Raadsbesluit

1. In te stemmen met de Nota van Antwoord zienswijzen dijkversterking Gorinchem-Waardenburg voor zover betrekking hebbende op het grondgebied van de gemeente West Betuwe, zoals benoemd in deze Nota in:
 - a. paragraaf 4.1;
 - b. de van toepassing zijnde onderdelen in bijlage 1;
2. Gewijzigd vast te stellen het ontwerpbestemmingsplan 'Dijkversterking Gorinchem-Waardenburg', IMRO gecodeerd: NL.IMRO.1960.WBGoWa-ONT1, met in achtneming van het in bijlage 1 opgenomen 'Overzicht van wijzigingen Bestemmingsplan Dijkversterking Gorinchem-Waardenburg', om uitvoering van de dijkversterking op dit traject mogelijk te maken.

Bijlage 1. Overzicht van wijzigingen Bestemmingsplan Dijkversterking Gorinchem-Waardenburg

Bestemmingsplan Dijkversterking Gorinchem-Waardenburg NL.IMRO.1960.WBGoWa-ONT1

Uitsnede ontwerpbestemmingsplan

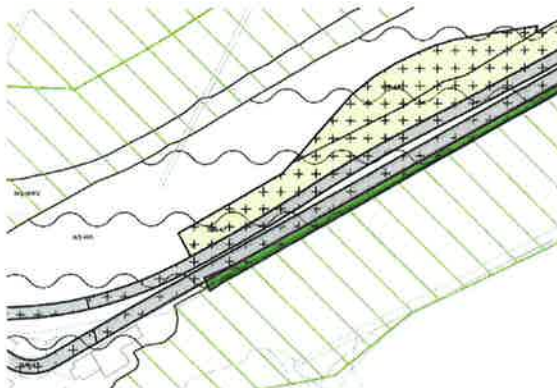
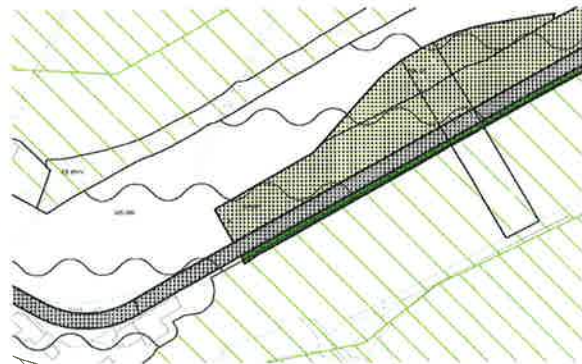
Zienswijze op hoofdlijnen: In het plan is geen rekening gehouden met de twee watertransportleidingen nabij Vuren.

De twee leidingen waarover in de zienswijze wordt gesproken, is op deze wijze op de **verbeelding** vertaald. Echter, deze leidingen liggen zo dicht bij elkaar, dat volstaan is met het **opnemen van één dubbelbestemming 'Leiding – Water'**. Van overlap is geen sprake. Zie de volgende afbeeldingen voor een illustratieve weergave.

Voorstel tot wijziging: Voor wat betreft de leidingen zal een **dubbelbestemming 'Leiding - Water'** worden opgenomen. Bij de invulling van de regeling is gebruik gemaakt van de **planregeling** voor de dubbelbestemming 'Leiding - Water' uit het geldende bestemmingsplan Bedrijventerreinen Lingewaal. In de zienswijze komt duidelijk naar voren dat op de belemmeringsstroken geen bebouwing of andere belemmeringen aanwezig mogen zijn of mogen komen. Op grond hiervan is lid 3 uit de regeling (zoals opgenomen in het Bestemmingsplan Bedrijventerreinen Lingewaal) geschrapt. Voorgesteld wordt de volgende planregeling op te nemen:
(De tekst in *groen* (en *cursief*) in de gewijzigde tekst.)

Uitsnede voorstel tot wijziging van de verbeelding, inclusief Leiding - Water

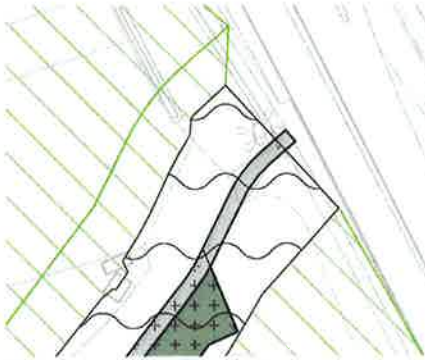
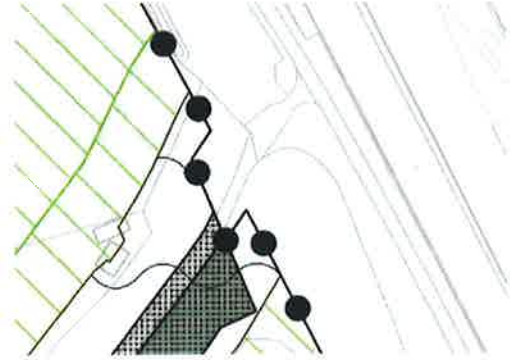
Zienswijze op hoofdlijnen (Nr. 104 sub 13): Indiener wil dat op een perceel in eigendom in de toekomst mogelijkheden voor woningbouw mogelijk blijven.

Voorstel tot wijziging: Het ontwerpbestemmingsplan dijkversterking Gorinchem-Waardenburg wijzigt niets aan de geldende enkelbestemming van het betreffende perceel. Wel worden hiermee de nieuwe vrijwaringszones voor de nieuwe dijk vastgelegd. Een deel van het betreffende perceel valt ook in het geldende bestemmingsplan onder een **vergelijkbare dubbelbestemming** 'Waterkering', met bepalingen die vergelijkbaar zijn met die van het ontwerpbestemmingsplan. Het **ontwerpbestemmingsplan** **behoeft dan ook geen aanpassing** als gevolg van dit onderdeel van de zienswijze.
